Poz. 132

**ROZPORZĄDZENIE
MINISTRA INFRASTRUKTURY¹⁾**

zmieniające rozporządzenie w sprawie szczegółowych warunków technicznych dla znaków i sygnałów drogowych oraz urządzeń bezpieczeństwa ruchu drogowego i warunków ich umieszczania na drogach

Rys. 6.3.1.8. Tablica E-1a I ze znakiem E-20a na autostradzie przed węzłem z drogą krajową

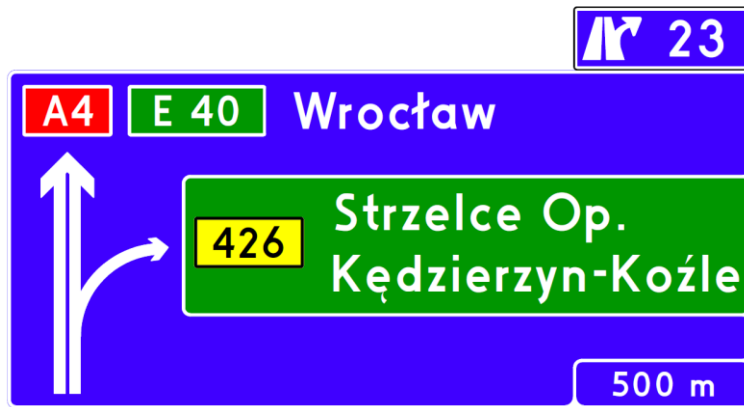
- skreśla się rysunek 6.3.1.7,
 - rysunki 6.3.1.8 i 6.3.1.9 otrzymują brzmienie:

„Rys. 6.3.2.8. Drogowskazy umieszczane nad jezdnią:

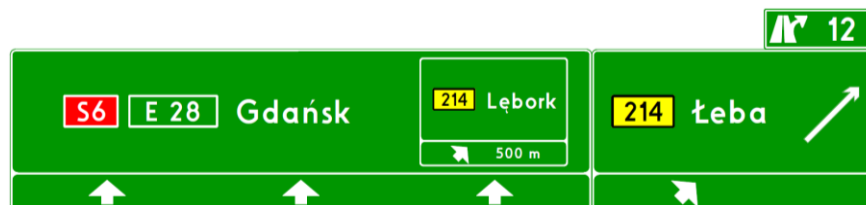
Drogowskazy tablicowe E-2a, E-2b i E-2d stosuje się w celu wskazania na skrzyżowaniu lub bezpośrednio przed nim numerów dróg i kierunków do miejscowości, a także dzielnic miast, obiektów komunikacyjnych, turystycznych, wypoczynkowych itp.”,
 - – skreśla się akapit dwunasty,
 - – rysunek 6.3.2.8 otrzymuje brzmienie:

„Na drogowskazie E-2b umieszcza się po jednej strzałce dla każdego kierunku ruchu (rys. 6.3.2.8a). W przypadku dróg o dwóch lub więcej pasach ruchu strzałki umieszcza się po obydwu stronach nazw miejscowości w kierunku na wprost oraz tylko po prawej stronie nazwy miejscowości, do której droga się odgałęzia (rys. 6.3.2.8b). Na drogowskazie E-2d strzałkę umieszcza się tylko po prawej stronie nazwy miejscowości, do której droga się odgałęzia. Dodatkowo pod nazwami miejscowości w osi każdego pasa ruchu umieszcza się strzałki odpowiadające kierunkom ruchu na tych pasach (rys. od 6.3.2.8d do 6.3.2.8g).”

„Na węźle, na którym pas wyłączania stanowi przedłużenie pasa ruchu na wprost, dopuszcza się umieszczenie dodatkowego znaku E-2d jako drogowskazu uprzedzającego w odległości do 500 m od początku pasa wyłączania wraz z podaniem odległości do tego pasa (rys. 6.3.2.8f). Wówczas dopuszcza się umieszczenie tablicy przeddrogowskazowej w odległości większej niż 500 m od początku pasa wyłączania.

Na węźle zespolonym, na którym na wysokości pierwszego wyjazdu zachodzi potrzeba poinformowania kierujących pojazdami, że we wskazanej odległości (np. za 500 m) przy prawym pasie ruchu na wprost usytuowany będzie kolejny pas wyłączania, dopuszcza się umieszczenie znaku E-2d z dodatkową informacją w ramce (rys. 6.3.2.8g).”

Rys. 6.3.2.10a. Drogowskaz E-3 ze znakiem E-20a:

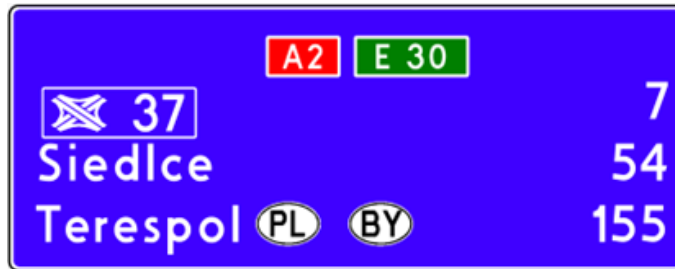
- w pkt 6.3.2.3:
 - w akapicie trzecim tiret pierwsze otrzymuje brzmienie:
 - „- na wyjazdach z dróg, w tym w ramach węzłów, chyba że ukształtowanie wyjazdów nie pozwala na ich zastosowanie,”
 - dodaje się akapit szósty i rysunek 6.3.2.10a w brzmieniu:
 - „Drogowskaz E-3 na wyjeździe z autostrady lub drogi ekspresowej umieszcza się łącznie ze znakiem E-20a (rys. 6.3.2.10a).

„Rys. 6.3.6.3. Tablica E-14:

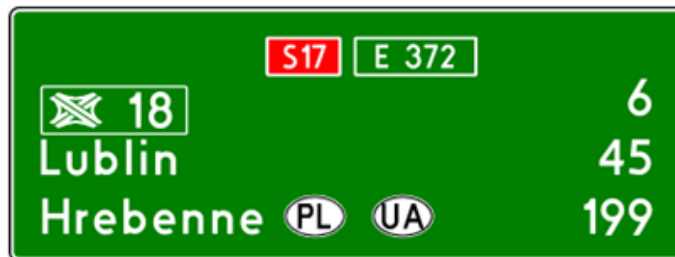
-- rysunek 6.3.6.3 otrzymuje brzmienie:

- w pkt 6.3.6.4:
 - akapit drugi otrzymuje brzmienie:
 - „Tablice szlaku drogowego E-14 umieszczane na autostradzie i drodze ekspresowej pokazano na rysunku 6.3.6.3.”

Rys. 6.4.2.1. Schemat oznakowania jezdni głównej autostrady w obszarze węzła

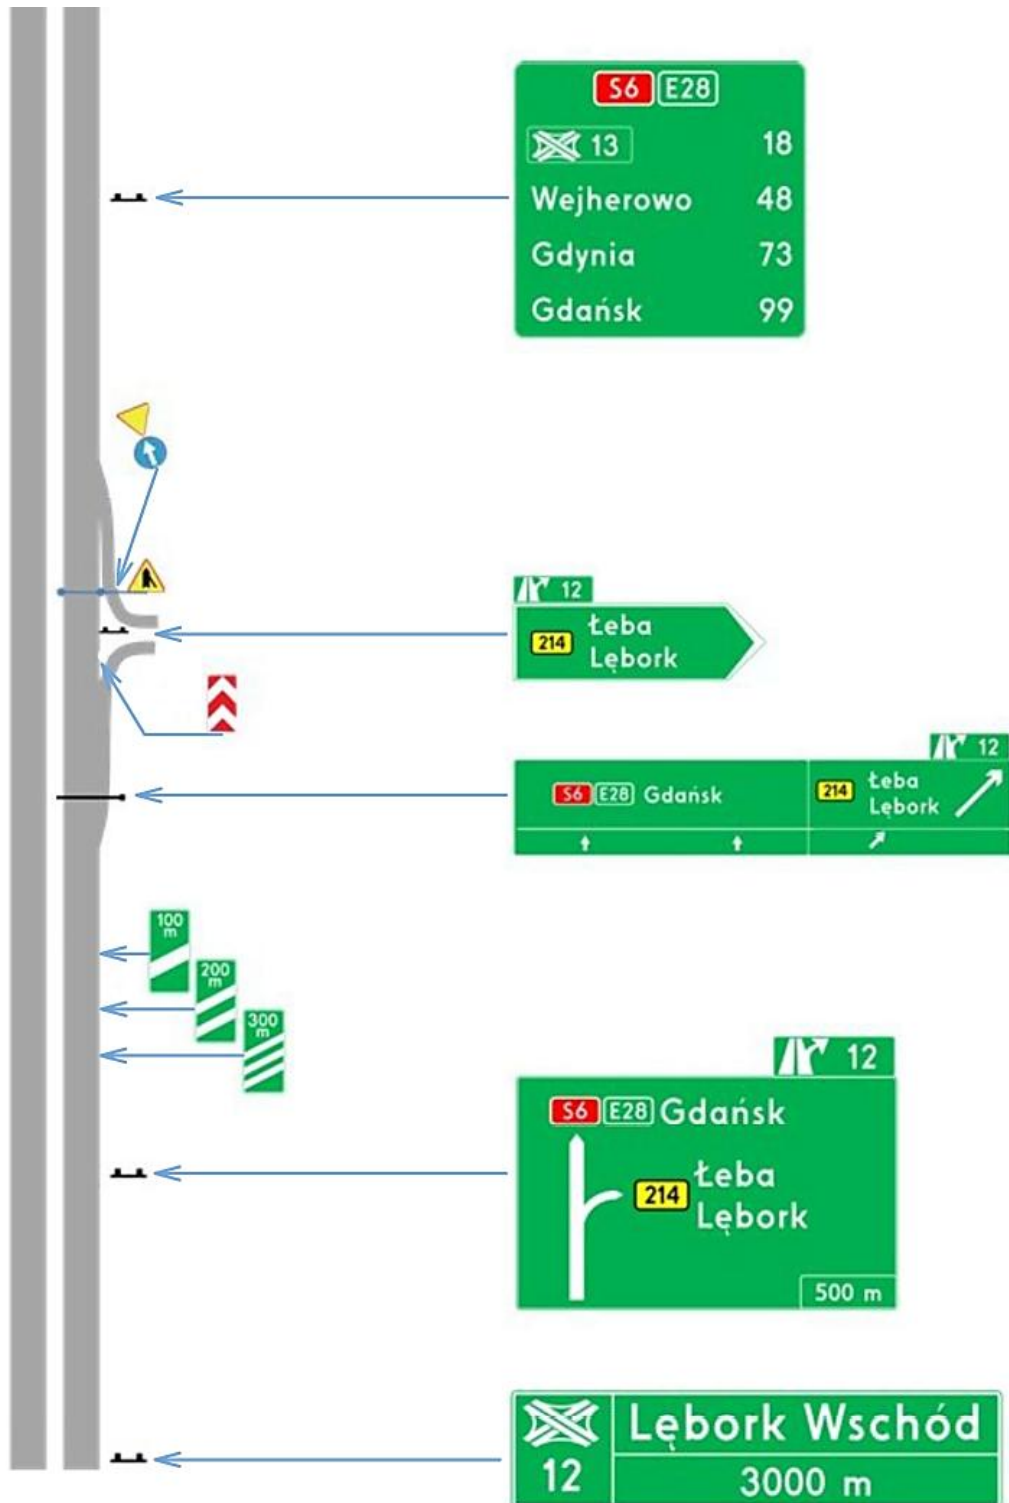
– pkt 6.4.2.1 i 6.4.2.2 otrzymują brzmienie:

Do oznakowania jezdni głównej autostrady w obszarze węzła stosuje się następujące znaki oraz urządzenia bezpieczeństwa ruchu drogowego (rys. 6.4.2.1):

- E-20 umieszczany 3000 m przed początkiem pasa wyłączania; jeżeli ze względu na niewielkie odcinki międzywęzłowe odległość umieszczania znaku nie może być zachowana, umieszcza się go w odległości 50–100 m za tablicą szlaku drogowego poprzedniego węzła; znaku można nie stosować, jeżeli odległość jego umieszczenia od początku pasa wyłączania byłaby mniejsza niż 2000 m,

- E-1a I ze znakiem E-20a umieszczany w odległości 1500 m przed początkiem pasa wyłączania,
- E-1a II ze znakiem E-20a umieszczany w odległości 500 m przed początkiem pasa wyłączania,

- F-14a, F-14b, F-14c umieszczane w odległości 300, 200 i 100 m przed początkiem pasa wyłączania,
- E-2d ze znakiem E-20a umieszczany na wysokości osiągnięcia pełnej szerokości pasa wyłączania i rozmieszczony na całym przekroju jezdni autostrady,

- U-4 umieszczane za wyjazdem na wysepce w miejscu, w którym wysepka ma szerokość co najmniej 1,6 m,
- E-3 ze znakiem E-20a umieszczany za wyjazdem na wysepce, chyba że ukształtowanie wyjazdu nie pozwala na jego zastosowanie,

- A-6d umieszczany przed każdym wjazdem na autostradę w odległości 150–300 m; jeżeli odległość ta jest mniejsza od 150 m, pod znakiem umieszcza się tabliczkę T-1,

- E-14 umieszczany za wjazdem na autostradę w odległości 300 m od końca pasa włączania.

Dodatkowo, przed każdym wjazdem na jezdnię główną autostrady, na łącznicy, jezdni zbierająco-rozprzewadzającej lub dodatkowej jezdni umieszcza się znak A-7 ze znakiem C-5.

Rys. 7.2.23.1. Znak F-23

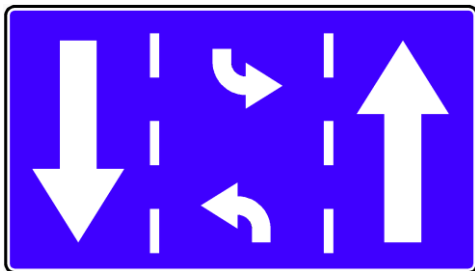
g) w części 7 „Znaki uzupełniające” dodaje się pkt 7.2.23 i 7.2.24 w brzmieniu:

Znak F-23 „środkowy pas wielofunkcyjny” (rys. 7.2.23.1) stosuje się w celu oznaczenia odcinków drogi w obszarze zabudowanym między skrzyżowaniami, ze środkowym pasem wielofunkcyjnym przeznaczonym dla pojazdów wyjeżdżających z drogi lub wjeżdżających na drogę.

Znak F-23 umieszcza się w miejscu, w którym rozpoczyna się pokazana na znaku organizacja ruchu; jeżeli jest ona kontynuowana za skrzyżowaniem, znak powtarza się bezpośrednio za tym skrzyżowaniem. Na odcinku pomiędzy skrzyżowaniami znak powtarza się, jeżeli długość odcinka jest większa niż 500 m.

Rys. 9.5.23. Konstrukcja znaku E-2d”,

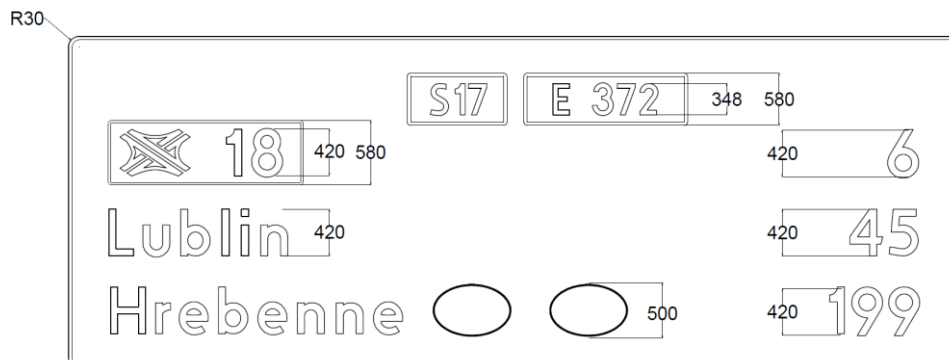
– – rysunek 9.5.23 otrzymuje brzmienie:

”
 Rys. 9.5.53a. Konstrukcja znaku E-20a

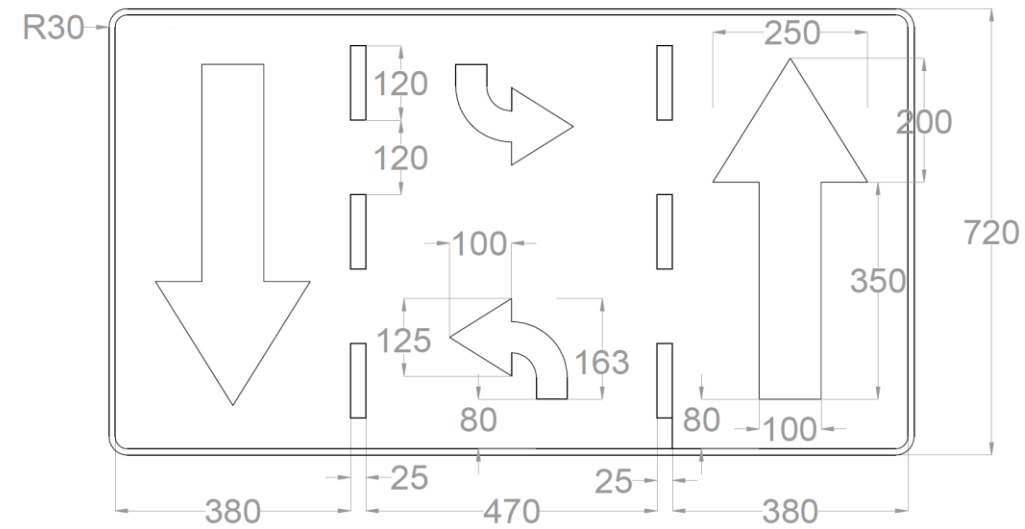
-- po rysunku 9.5.53 dodaje się rysunek 9.5.53a, tabelę 9.5.7a i akapit w brzmieniu:

Wysokość liter dużych i cyfr „d” mm	h	b	k	m	p	q
420	705	2050	485	675	80	65
348	580	1700	400	557	60	50
282	470	1375	320	445	45	36
210	350	1025	220	306	35	28
162	270	790	160	223	25	20

Wysokość liter należy przyjąć zgodnie z największą przyjętą wysokością na znaku, nad którym umieszczono znak E-20a.”,

Rys. 9.6.31. Konstrukcja znaku F-23

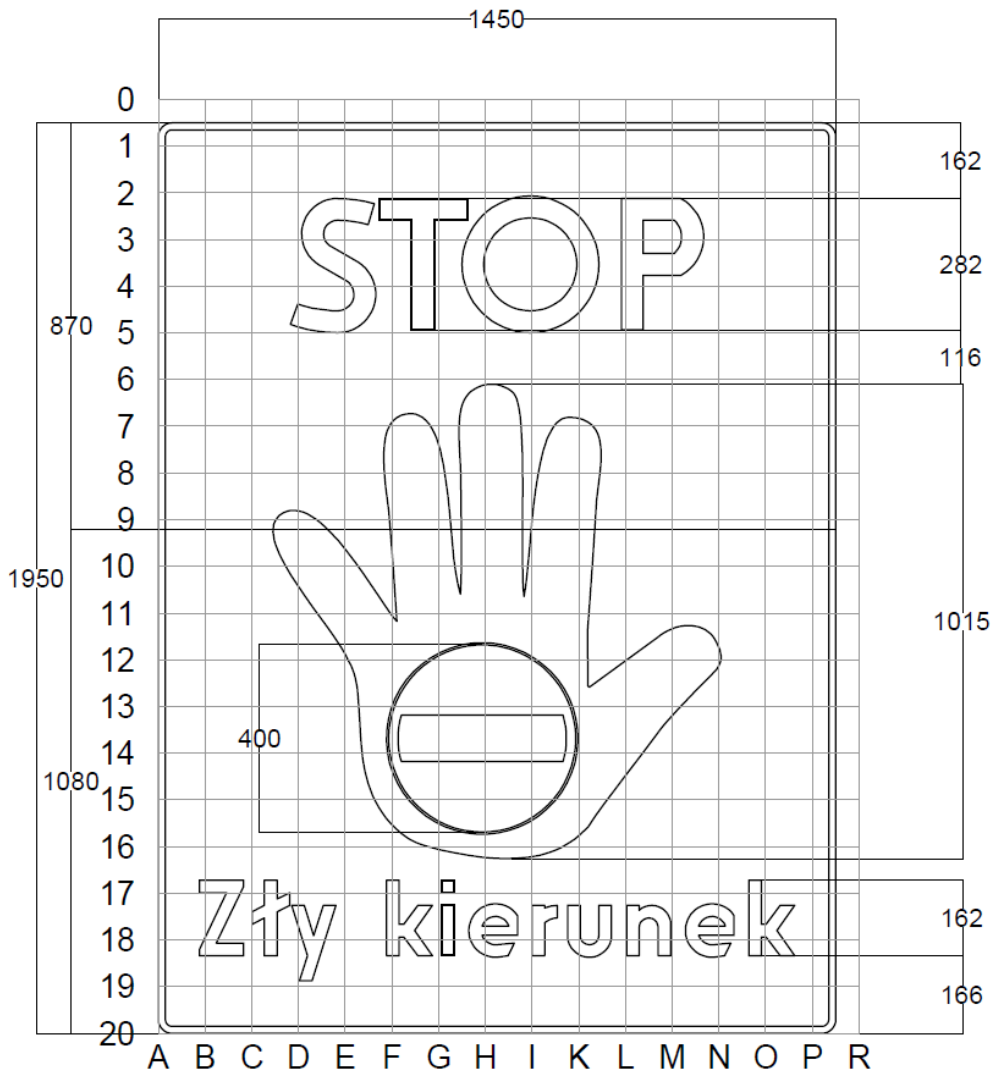
- w pkt 9.6 dodaje się rysunki 9.6.31 i 9.6.32 w brzmieniu:
